土 研 資 料 第1978号

山田川流路工水理模型実験報告書

建 設 省 土 木 研 究 所

本報告書は、昭和57年度に建設省土木研究所が、建設省近畿地方建設局六甲砂防工事事務所の依頼により、水理模型実験から山田川に計画された流路工の計画諸元についてまとめたものである。

图-17(1) CASE-7 洗掘・堆積平面図 (既応最大流量)

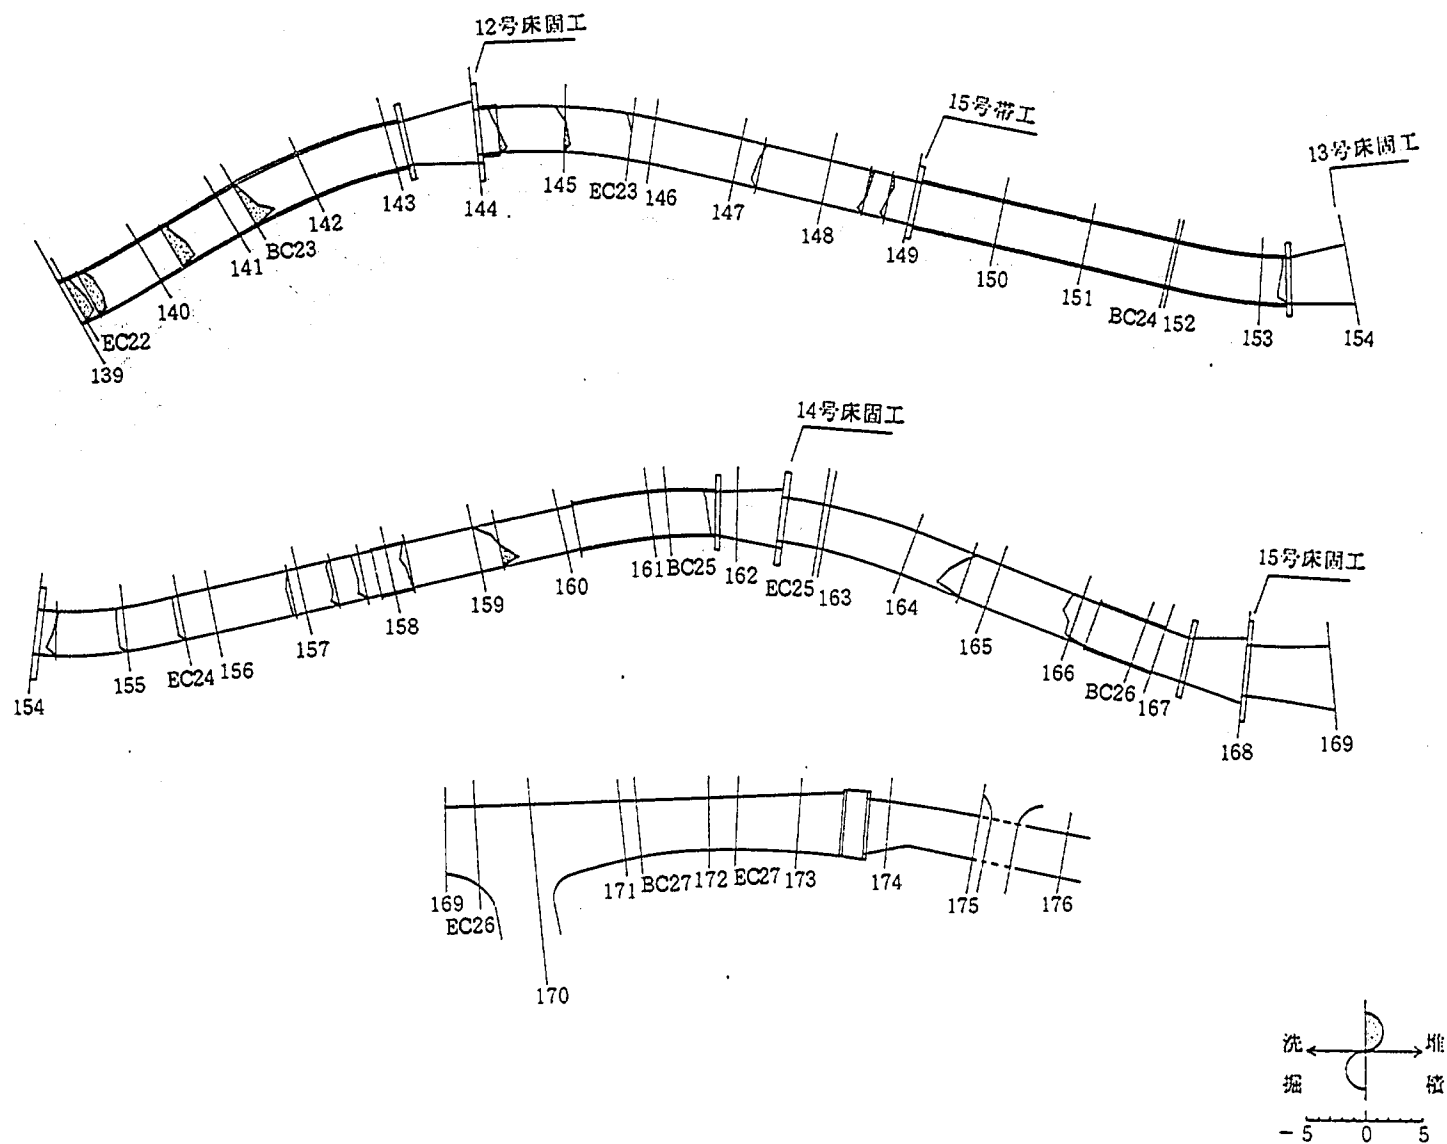
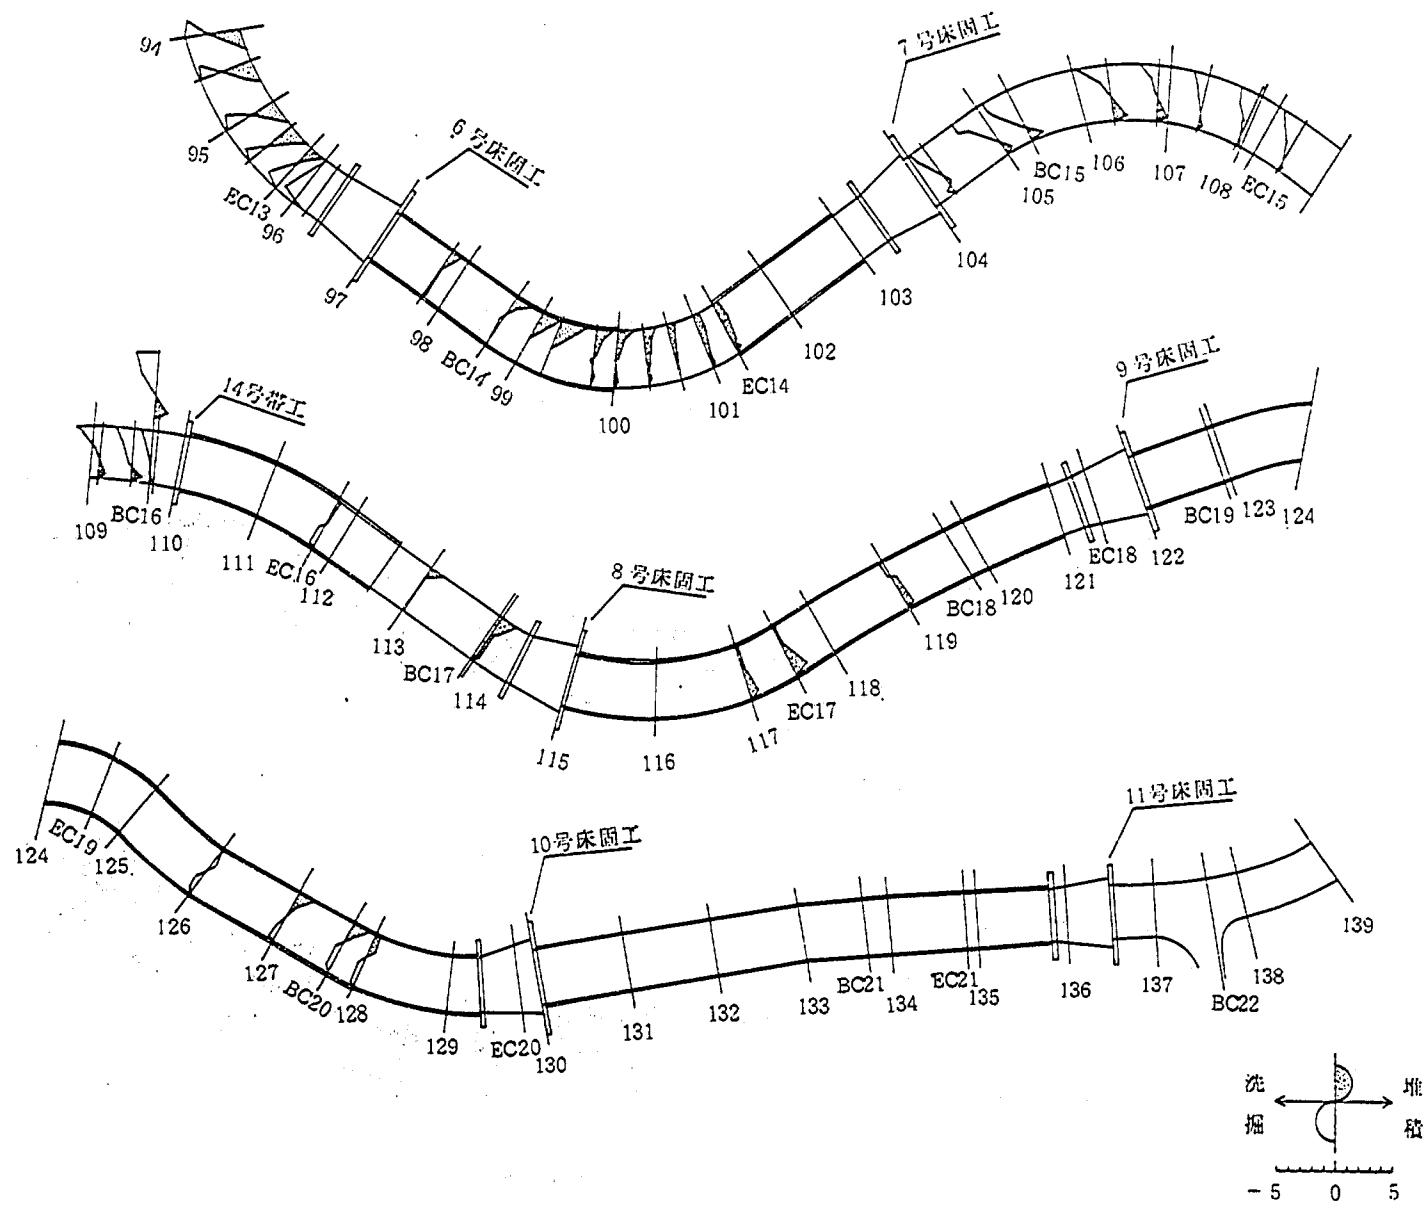
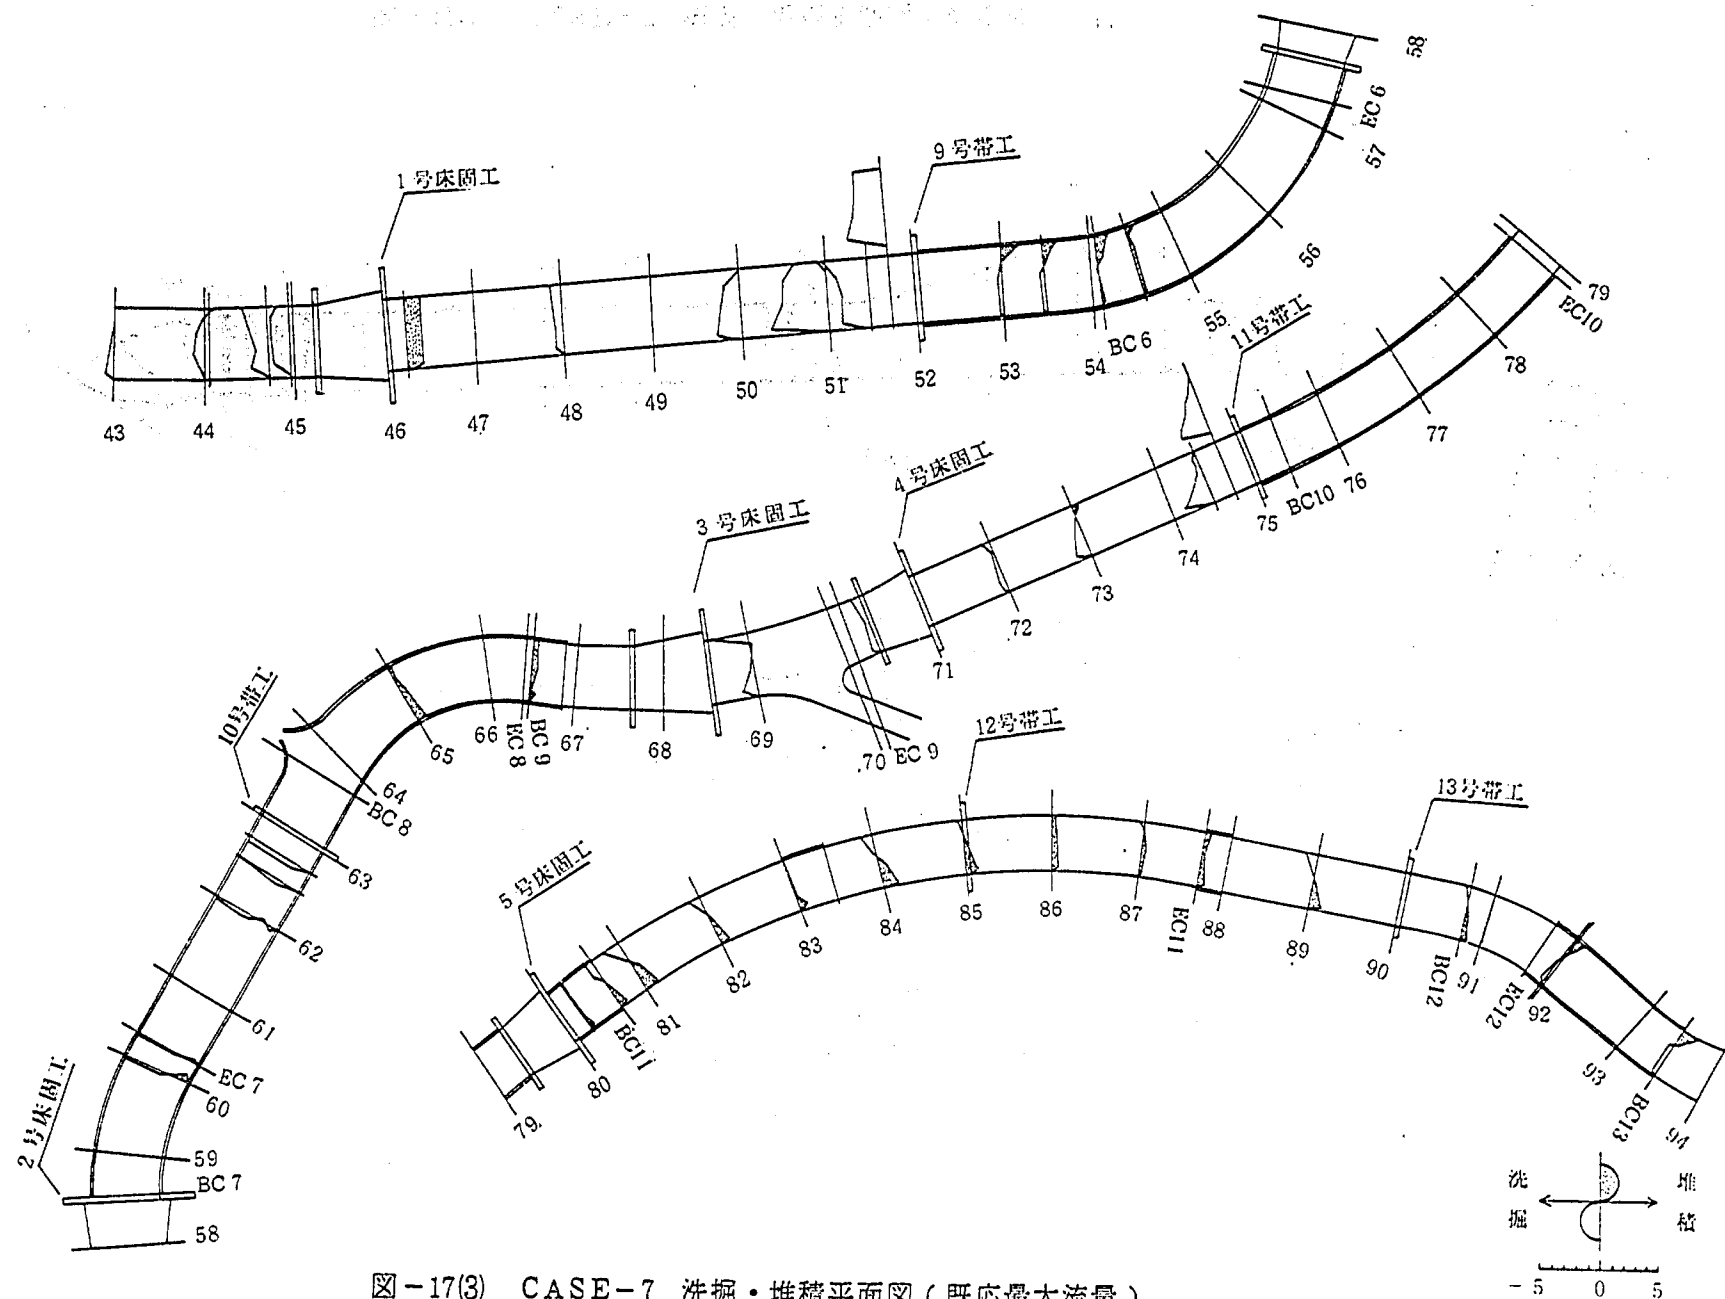
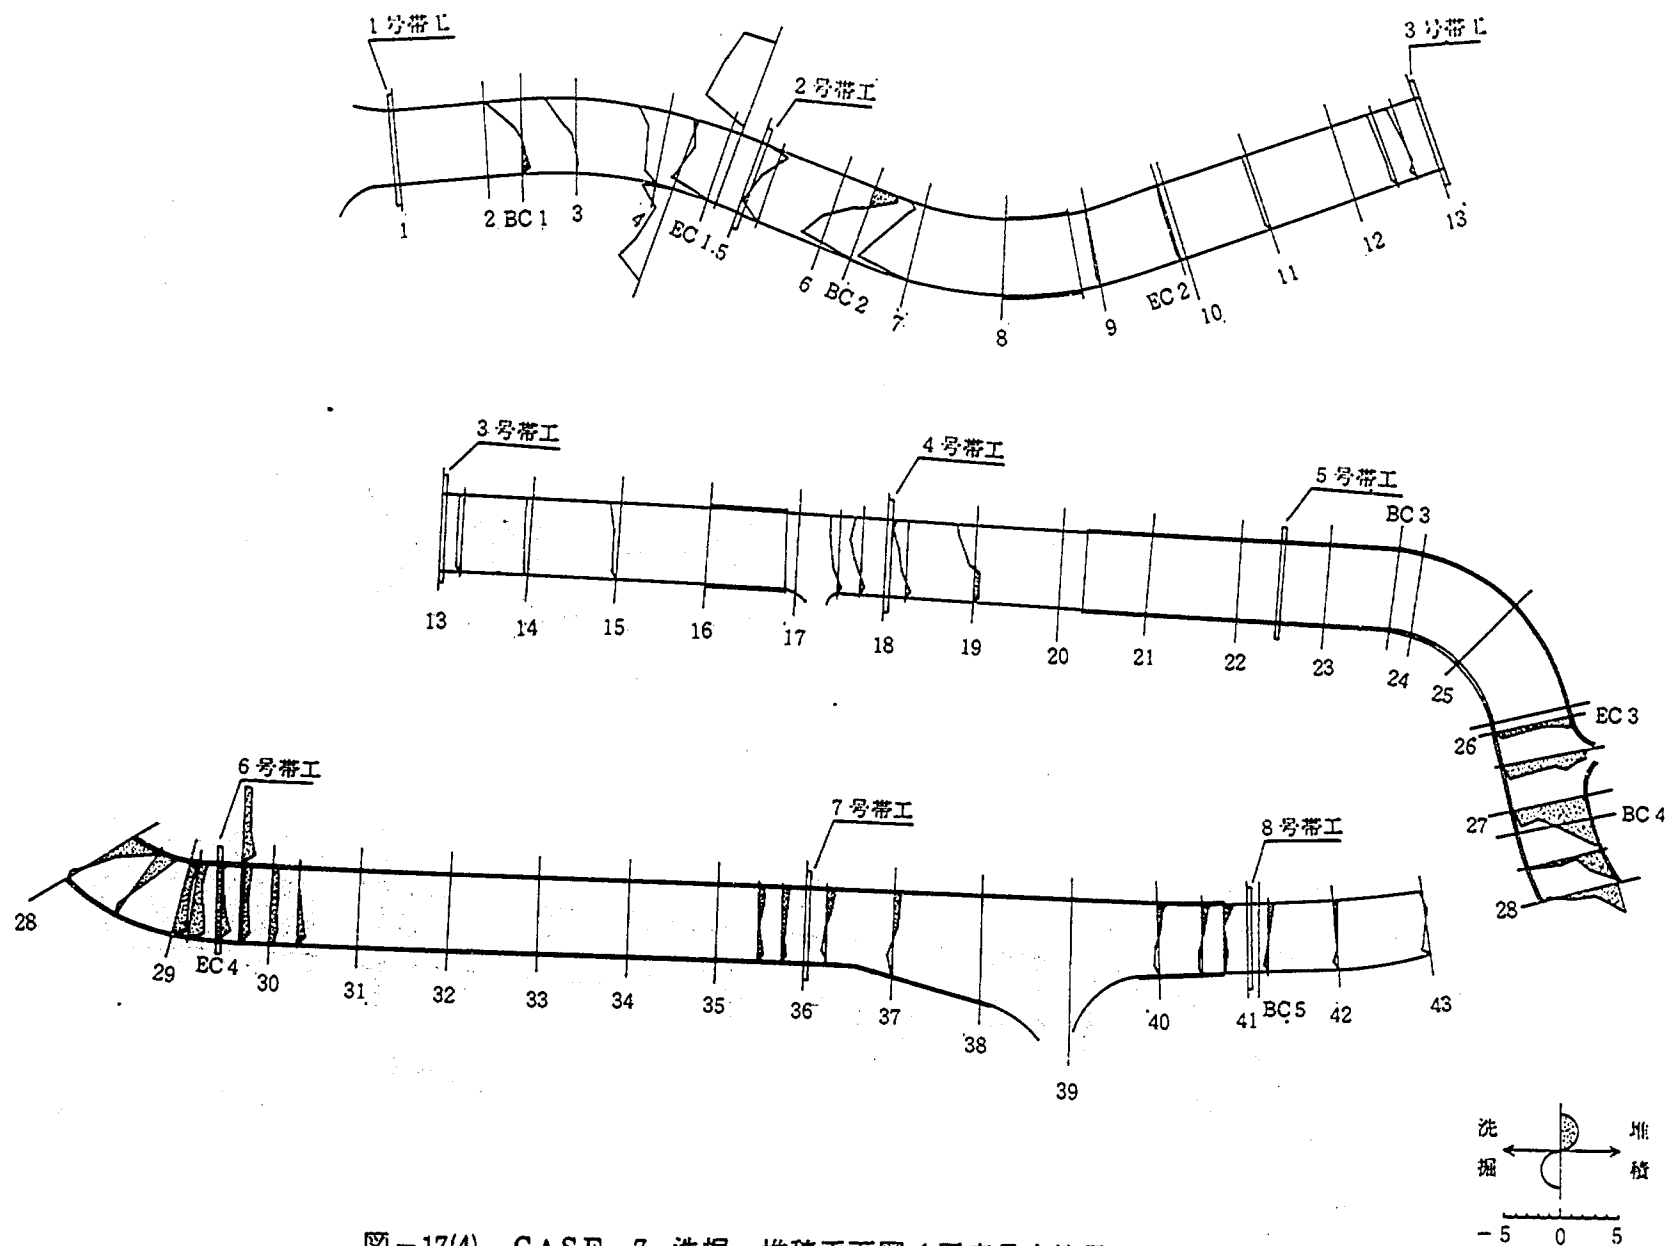
(4) 既応最大流量を対象とする実験においても、次に列挙する地点での局所洗堀が大きく、前庭保護工や根固工等の対策が必要となる。(図-17, 図-18)

- ① 2号帯工下流で3 mの洗堀
- ② Na 7地点で5 ~ 6 m
- ③ Na19地点の右岸で2.5 m
- ④ 1号床固工の前庭部で2 m
- ⑤ 9号帯工の前庭部で6 m
- ⑥ 14号~7号床固工間の彎曲部外彎側で3.5 m
- ⑦ 11号帯工前庭部で3 m

図-19 水位・河床高縦断図（帯工の効果の検討）

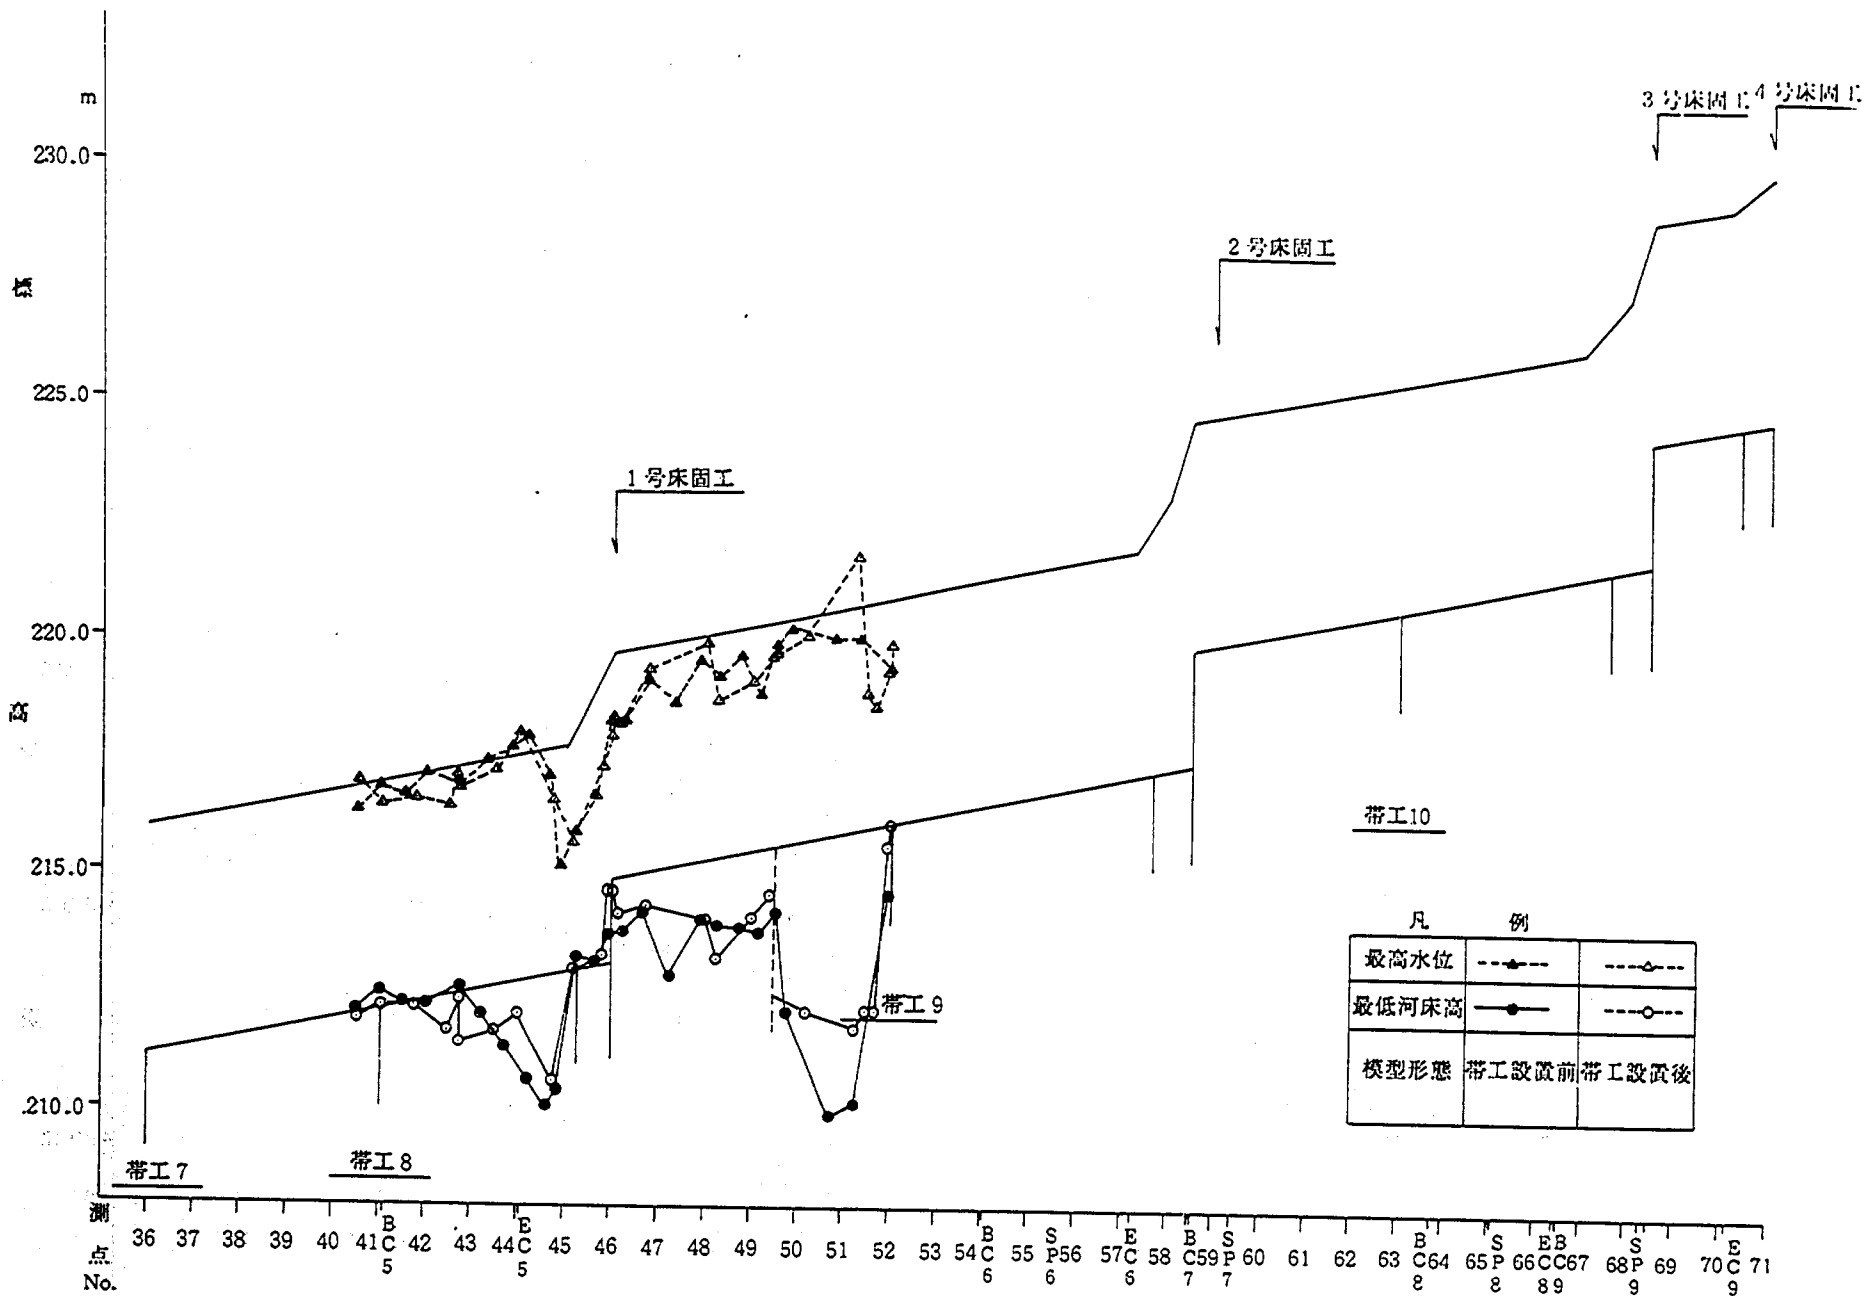
曲率半径Rが小さく、交角 θ の大きい彎曲部に帯工を設置しても、河床低下を防止する効果の小さいことについてすでに述べた。本実験は、IP6とIP5の彎曲部間の直線区間において帯工の効果の検討を行った。図-19で帯工の有無による河床変化を比較するように直線区間に帯工を設置すると、洗堀深は小さくなるが、まだ帯工の上流部で3.6 mと大きく、十分な効果は期待できない。
